Ke zn. SBS 09782/2019/ČBÚ-21/10

Vyjádření k podkladům rozhodnutí dle § 36 odst. 3 zákona č. 500/2004 Sb.

Odvolatelé využívají možnosti dle § 36 odst. 3 zákona č. 500/2004 Sb., správní řád, ve znění pozdějších předpisů (dále „správní řád“) a **uplatňují k podkladům rozhodnutí, konkrétně k závaznému stanovisku ministra životního prostředí** (dále „ministr“) **ze dne 4. 12. 2019, č. j. MZP/2019/430/549, následující vyjádření**, a to ve lhůtě k tomu určené dle oznámení Českého báňského úřadu (dále „ČBÚ“) ze dne 18. 12. 2019, zn. SBS 09782/2019/ČBÚ-21/10.

Obr.1 Záměna povodňového stavu za běžnou situaci v modelu Koppové, prezentováno rovněž v Senátu ČR 28.3.2018 a 10.9.2019

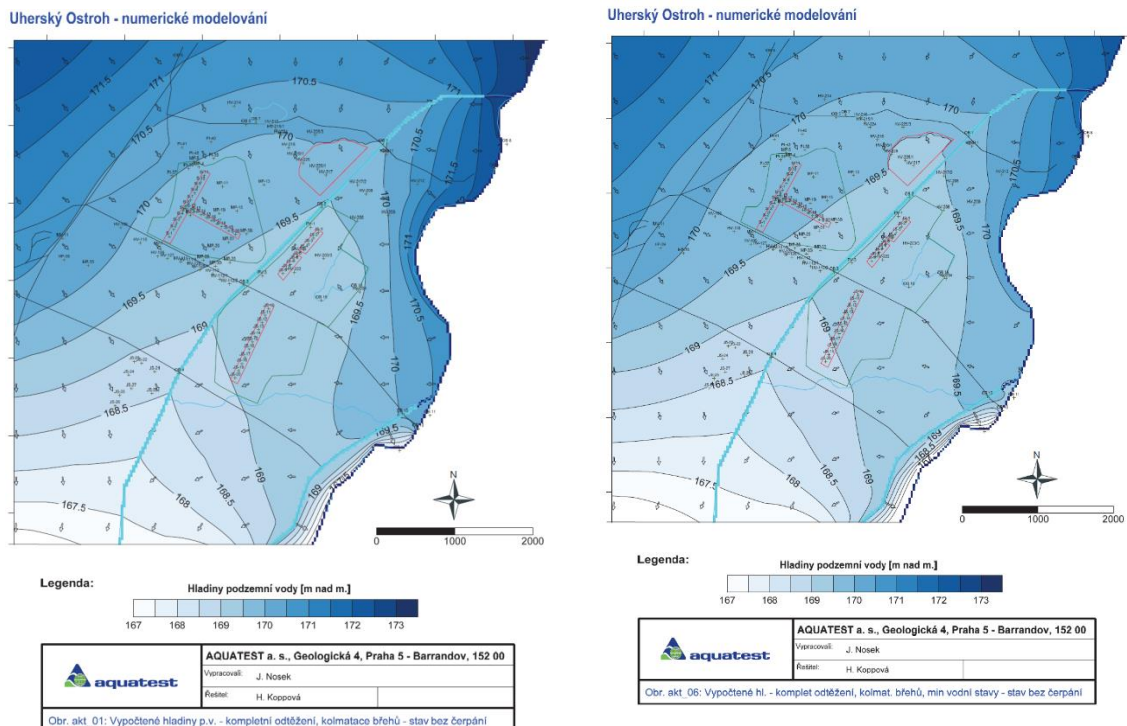
Koppová pro zpracování modelových studií dle dokumentačních zpráv nezajistila ani relevantní data o realizovaných odběrech podzemní vody v době měření. Bez těchto dat je skutečně s podivem, jak mohla autorka konstatovat kalibraci modelu. Ve variantách modelu z let 2012 a 2015 dle dokumentačních zpráv prokazatelně nedošlo k žádným změnám zadání propustnosti horninového prostředí tvořeného štěrkopísky. Nadále tak bylo pracováno s chybným schématem rozložení propustnosti odvozeným v rámci jediné udávané „kalibrace“ modelu – kalibrace byla chybně provedena ne pro běžný vodní stav, ale pro hydrologické poměry menší povodně v listopadu 2009 (Obr. 1).

Záměna povodňového průtoku za běžnou situaci na Nové Moravě v modelu Koppové

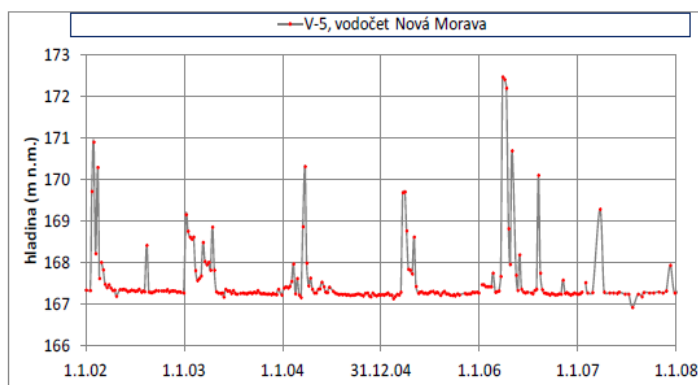
Pokud se zanalyzují výsledky modelu Koppové pro situaci bez odběrů předané do studie EIA jako příloha, je hladina v Nové Moravě o 1.5 – 2.0 m nad úroveň běžného stavu (Obr. 2). Tato skutečnost pro propustný kvartérní kolektor znamená zásadní zkreslení hydrogeologických poměrů. Při simulaci extrémně suché periody je hladina Nové Moravy znovu přibližně 1.5 – 2.0 m nad úroveň běžného stavu (Obr. 2). Odvolatelům není tedy jasné, jak autorka splnila požadavek na simulaci extrémně suché periody, když byly v modelu pro Novou Moravu stále zadány nesprávné hladiny povodňového stavu.

Za běžného hydrologického stavu je hladina v Nové Moravě v prostoru křížení se silnicí č. 54 z Bzence do Veselí nad Moravou v úrovni 167.2 m n. m (Obr. 3) – změřená hodnota. Hydraulický model Koppové pro dané místo udává hladinu 169.2 m n. m. A to i přesto, že sama Koppová k 15. 10. 2012 naměřila hladinu správnou (pro obvyklý stav).

Obr.5 Nesprávné pojetí bilance Nové Moravy v modelu Koppové. Převzato z prezentace v Senátu ČR k 10.9.2019

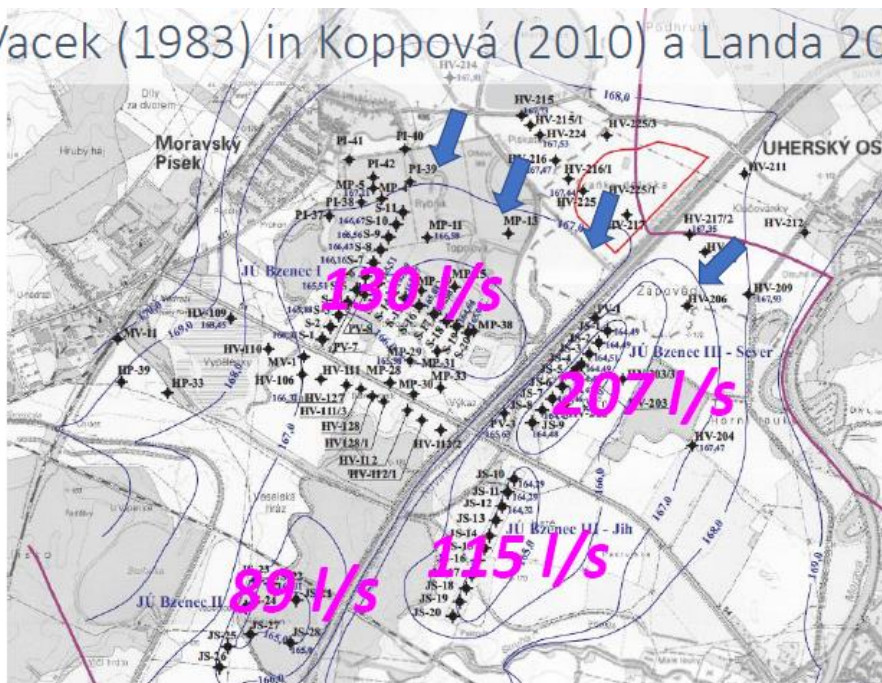
Model pro neovlivněné poměry uvažuje drenáž do Nové Moravy pouze 94 l/s, realita je přibližně 250 l/s pro suché období

Nová Morava nesprávně vykreslena jako hlavní zdroj vody pro prameniště (např. infiltrace 85 l/s pro V0), přitom ale drenáž jen 22 l/s – infiltrace nemůže být větší než drenáž

Model několikanásobně zkresluje bilanční toky, směry a zdroje proudění podzemní vody pro prostor pramenišť a štěrkovny.

Obr.6 Velikost odběrů pramenišť Bzenec I a Bzenec III sever (130 + 207 l/s) dokládá převládající přítok k vodnímu zdroji hradištským příkopem od SV přes oblast plánované těžebny. Převzato z prezentace v Senátu ČR k 10.9.2019

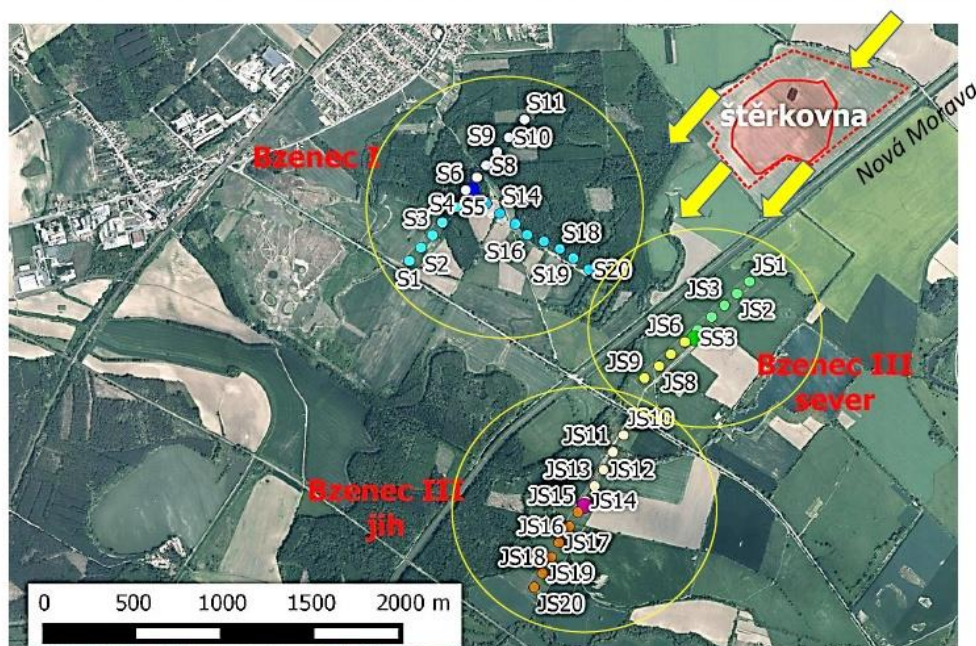
Význam zásobení vodního zdroje Bzenec komplex hradištským příkopem dokládá i víceetapová čerpací zkouška Vacka (1983), respektive poměr čerpaných množství podzemní vody z jednotlivých pramenišť (Obr. 6)

**Data in Vacek (1983) Koppová nijak nevyužila ke kalibraci modelu
Poměr odběrů z pramenišť Bzenec dokladuje význam hradištského
příkopu pro přítok p. vody k pramenišťm**
